「第1回公開ヒアリング」に関する傍聴者等の御意見と傍聴者等の質問に対する回答など

富樫幸一
岐阜大学地域科学部
2011.6.29

中部地方整備局資料 (2011.6.22) に対するコメント

図1 建設省(国土交通省)による長良川における浚渫後の塩水遡上予測計算結果

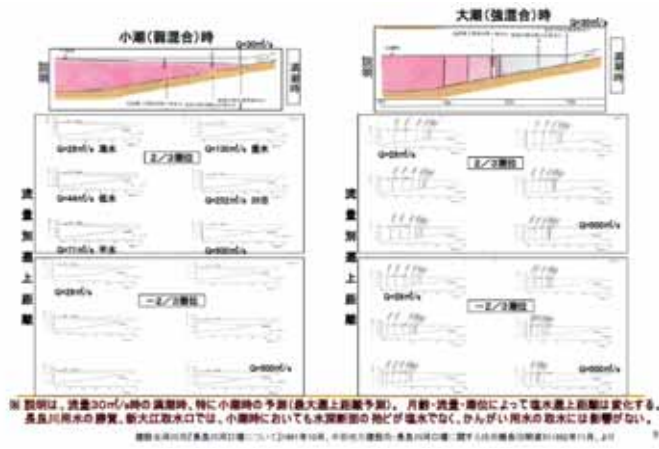
塩水遡上の形態と距離は、月齢・流量・潮位に応じて、多様に変化し、塩水遡上距離は上記スライドよりも上流に至らず、長良川用水の勝賀取水口はもとより、新大江取水口も、水深断面の殆どが塩水にならないので、取水に影響がない(図1)。

図2 長良川の河床高の変化(浚渫後の河床突起部の再形成)

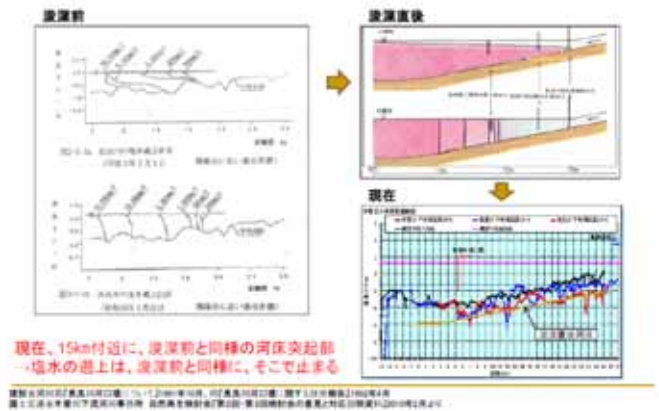
そのうえ、図2のように、現在では、15km地点付近で、河床突起部(マウンド)が再び形成されており、塩水の遡上が障害されるようになっている。

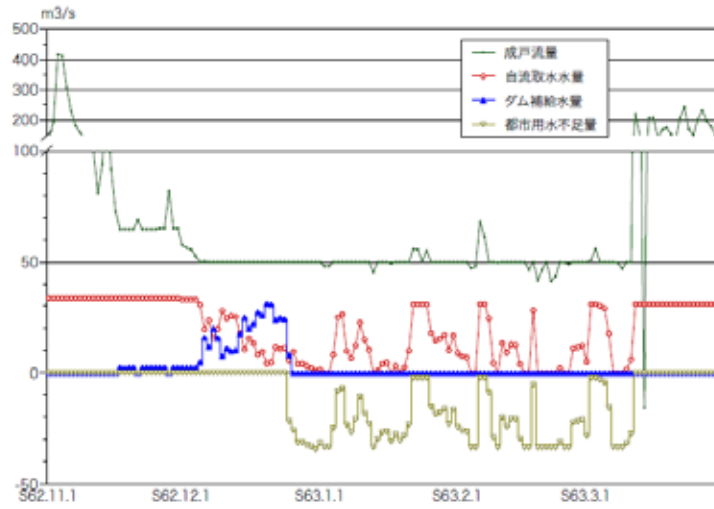
シミュレーション(施設実力調査, 2004 年): 最大取水量(39.56 m³/s, 100%)ベースこれは実際の取水実績にはまったく, そぐいません(富樫スライド 10)。

1987 年について計算結果: 44%とした場合に, 岩屋ダムが枯渇(利水の貯留が 0)となって, 以降, 回復する条件に合うことを示しているだけです(富樫スライド 11)。

木曾総：都市用水最大取水（44%）の計算

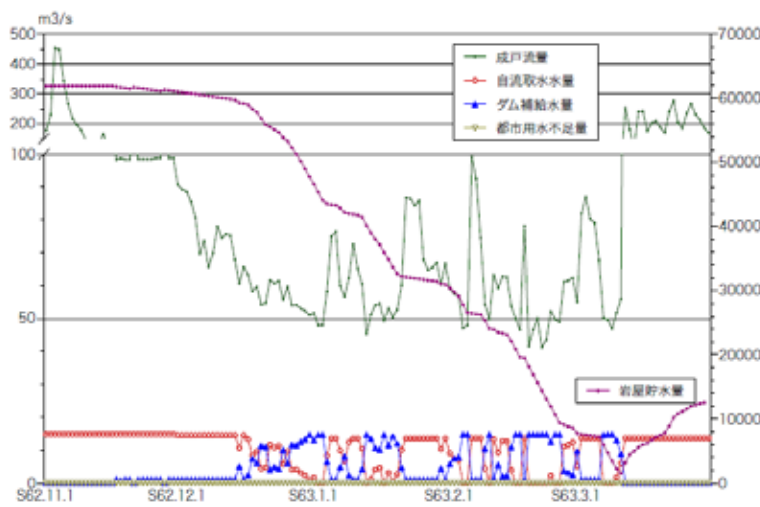
問題は、木曾川総合用水の計画時は最大取水量、 $39.56 \text{ m}^3/\text{s}$ と計算される前提におかれた、成戸地点における上流でのダム貯留と取水の制限流量の $50 \text{ m}^3/\text{s}$ が適切かどうかにあります。

木曾川水系河川整備計画では、この地点の正常流量（下流には水利権がないので、「河川環境の保全」等のための維持流量）を、通常は $50 \text{ m}^3/\text{s}$ 、渇水年は $40 \text{ m}^3/\text{s}$ としており、貯留・取水の制限流量と正常流量が整合していません。渇水年は後者を用いればいいわけです。

渇水年の正常流量に合わせて制限流量を引き下げれば、取水制限は大幅に緩和されます。実際に 1986 年はそれを実施しているので、この点についてノーコメントなのは解せません。

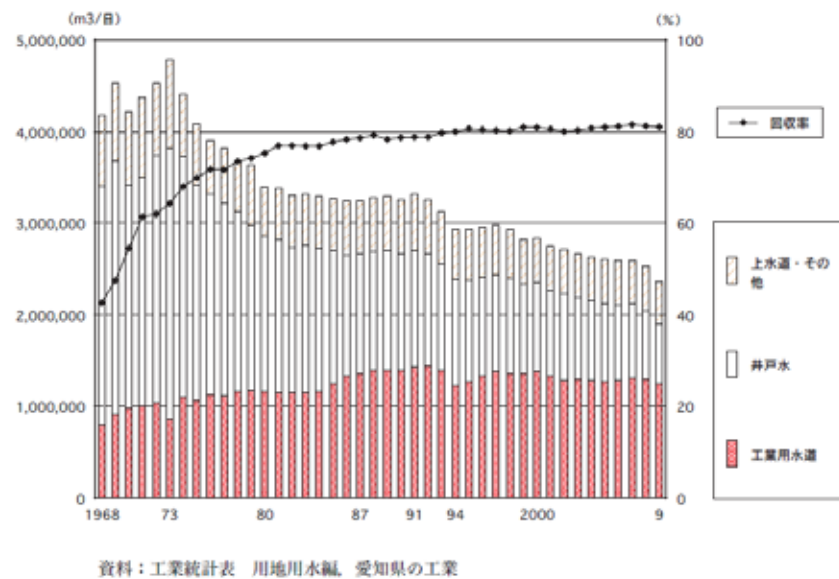
平成 16 年に見直された、木曾川水系水資源開発基本計画に、この部分は存在しません。
(工業用水の地下水部分)

すが、工業用水については含んでいません。このプランの作成の際にも工業用水の地下水の計算は行われています。ここではデータの連続性をとるために、工業統計表から算出しています。過去のフルプランでも工業用水の地下水を含めた検討が行われていました。

以前にヒアリングの際にその理由を聞いた際、「地下水は揚水規制があるから」との回答でした。実際には繊維産業の衰退などの影響で、地下水の使用量は減少傾向にあります（スライド 13）。それならばこそ、どの程度、地下水利用が減少するのか、ダム等による工業用水による供給がどの程度、必要なかが検討されるべきです。

地下水、自流水などダム・河口堰等の水資源の総合的な計画性を考えると、今回、工業用水の地下水部分を除いた計画としていることの方が疑問です。

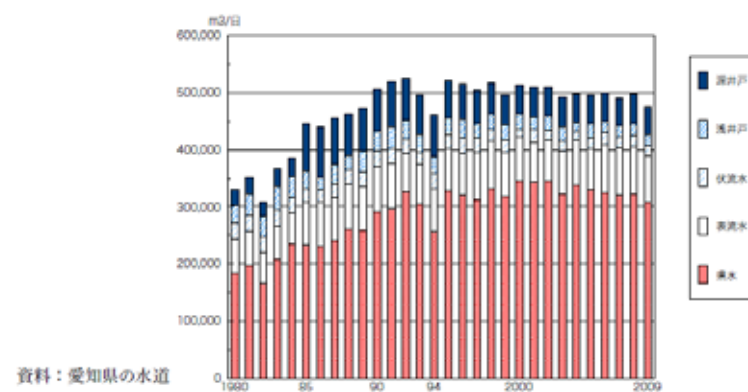
愛知県の需給想定調査：木曽川水系に加えて西三河地域も計上されている

1日最大給水量：50.8万m³/日(2000年) 59.1万m³/日(2015年)の大きな増加を予測

2009年の実績は 47.6万m³/日で減少(下図)しており、ここでも過大な予測でした

需要も減少したことによって、現在はそこまでの必要はなくなっています。
